Van: 5.1.2e <5.1.2e@wdodelta.nl>
Verzonden: dinsdag 12 november 2024 11:00
Aan: 5.1.2e ; 5.1.2e
CC: 5.1.2e
Onderwerp: RE: Ontwerptekening realisatie fietspad Blankensteinweg
Bijlagen: niet vergunningsplichtig.jpg

Van: 5.1.2e <5.1.2e@meppel.nl>
Verzonden: woensdag 6 november 2024 12:55
Aan: 5.1.2e <5.1.2e@wdodelta.nl>
CC: 5.1.2e <5.1.2e@meppel.nl>
Onderwerp: Ontwerptekening realisatie fietspad Blankensteinweg

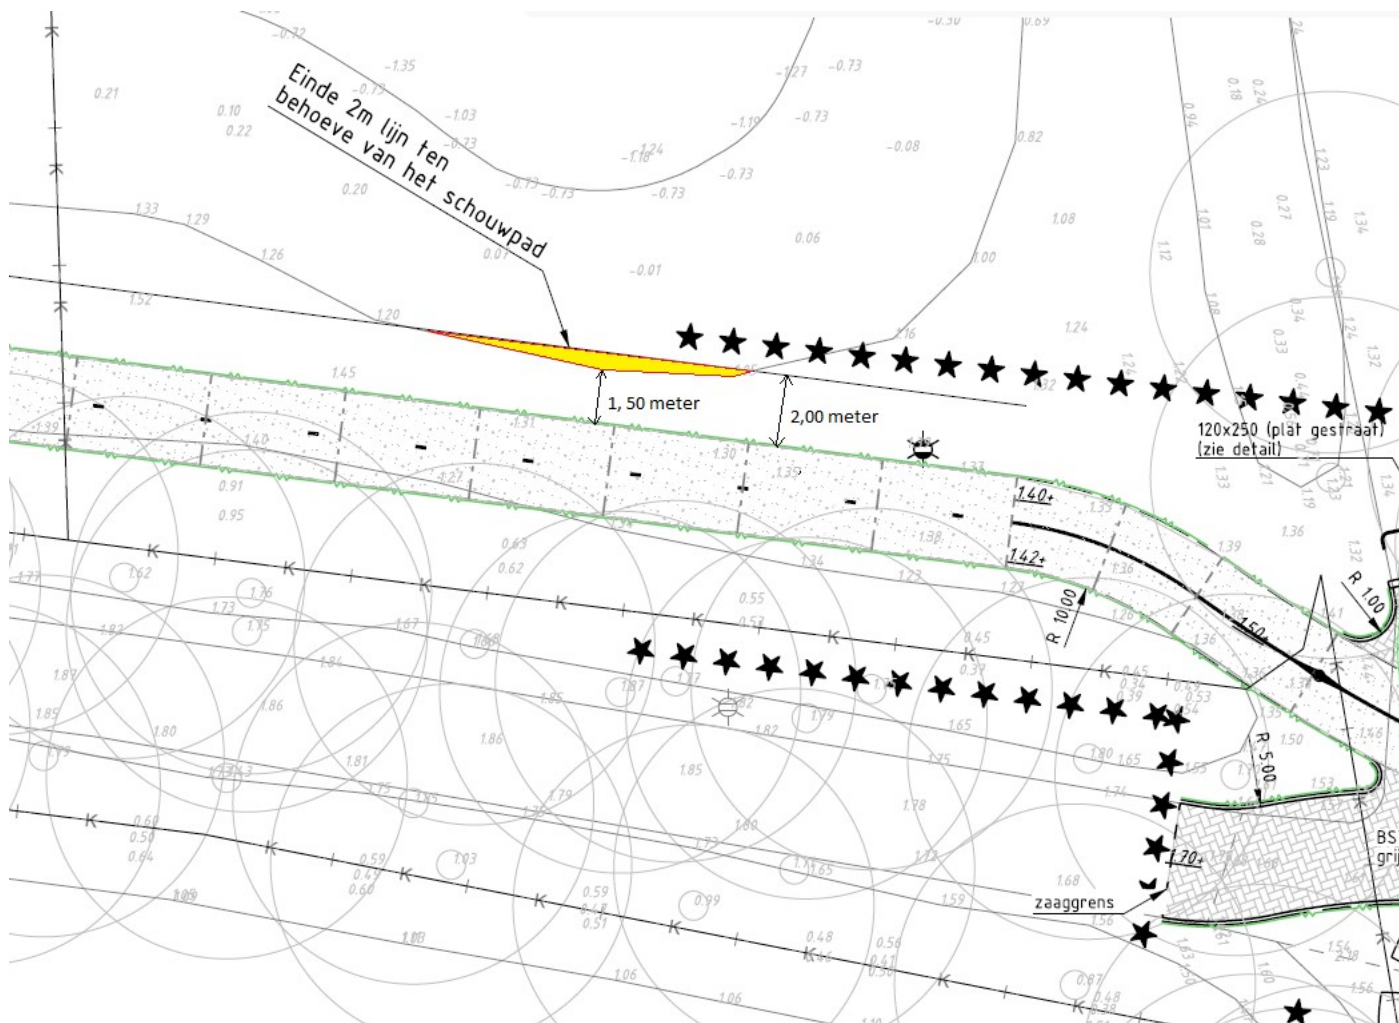
Op bijgevoegde tekening hebben we inzichtelijk gemaakt of er 2 meter berm beschikbaar is naast het fietspad. Er is een hulplijn ingetekend op een afstand van 2 meter vanaf de zijkant van de verharding van het nieuwe fietspad. Hieruit blijkt dat over nagenoeg de hele lengte van het fietspad een schouwpad beschikbaar is van minimaal 2 meter breed. Alleen op het eerste deel is de berm over een lengte van ca. 9 meter smaller dan 2 meter (zie gele arcering op onderstaande afbeelding). Dit deel kunnen we tijdens de

uitvoering aanvullen zodat ook hier een schouwpad beschikbaar komt met een breedte van minimaal 2 meter.

Gisteren hebben mijn collega 5.1.2e (van vergunningen) en ik de plannen voor het nieuwe fietspad besproken en belangrijkste conclusie: het is (toch) NIET vergunningsplichtig en alleen meldingsplichtig.

Reden: minder 500 m2 aan verharding binnen de beschermingszone van de A-watergang. Zie bijlage.

Het onderhoud langs deze watergang doen wij met een mobiele kraan met verlengde giek. Dus geen smalspoor materiaal.

Als het nieuwe fietspad er komt zullen wij nog kritisch moeten kijken of het fietspad toch gedeeltelijk open kan blijven of dat we ten tijden van de onderhoudswerkzaamheden een omleidingsroute moeten instellen.
